**Van:** 5.1.2.e <5.1.2.e@amsterdam.nl>  
**Verzonden:** maandag 15 januari 2024 16:07  
**Aan:** 5.1.2.e <5.1.2.e@amsterdam.nl>; 5.1.2.e <5.1.2.e@witteveenbos.com>; 5.1.2.e <5.1.2.e@bpd.nl>; 5.1.2.e <5.1.2.e@amsterdam.nl>; 5.1.2.e <5.1.2.e@hbbv.eu>  
**CC:** 5.1.2.e <5.1.2.e@amsterdam.nl>; 5.1.2.e <5.1.2.e@amsterdam.nl>  
**Onderwerp:** RE: presentatie informatieavond 15 januari 2024\_v2.pptx

## 5. Beschouwing van het beleid

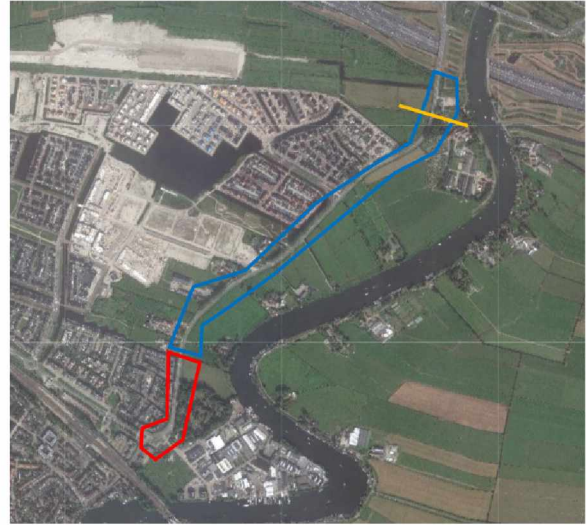
Hoi 5.1.2.e allen,  
5.1.2.e en ik hebben zonet even overlegd en hebben nog een paar wijzigingen aangebracht op deze slide;  
Zou jij die op kunnen nemen? Dankjewel alvast!

- Welk gedeelte wordt 50km/h, waarom wordt het gedeelte waar het vanavond over gaat 50 km/h (@ 5.1.2.e kan jij dat toelichten? Wil ik ook doen maar kan jij vanuit jouw expertise denk ik het beste uitleggen)
- Waarom is het voetpad de breedte die het heet (0,9 m) en niet minstens 2,0 m zoals in 'ruimte voor voetganger' beschreven. @ 5.1.2.e zou jij deze ook willen toelichten?
- En tot slot het groen beleidsplan en hoe zich dat verhoudt tot het huidige voorstel m.b.t. bomen; ik kan aangeven dat op basis van cultuur historische verkenning en voorloper van groen beleidsplan in het landelijk gedeelte alleen aan oostzijde bomen zijn voorzien (open doorkijk naar vecht) zodoende daar hiervoor is gekozen.

- GOW 50
  - Blauw gedeelte binnen gemeente Amsterdam; 50 km/u
  - Rood gedeelte; 30 km/u
  - Volgend uit mobiliteitsplan Weesp 2021
- Ruimte voor de voetganger
  - Binnen de ruimte die er is wandelpad mogelijk maken, maximale maat 0,9 m
- Groen en Bomen
  - Vanuit historisch oogpunt in landelijk gedeelte geen bomen aan oostzijde i.v.m. open landschap richting Vecht
  - Stedelijk deel; twee zijden bomen
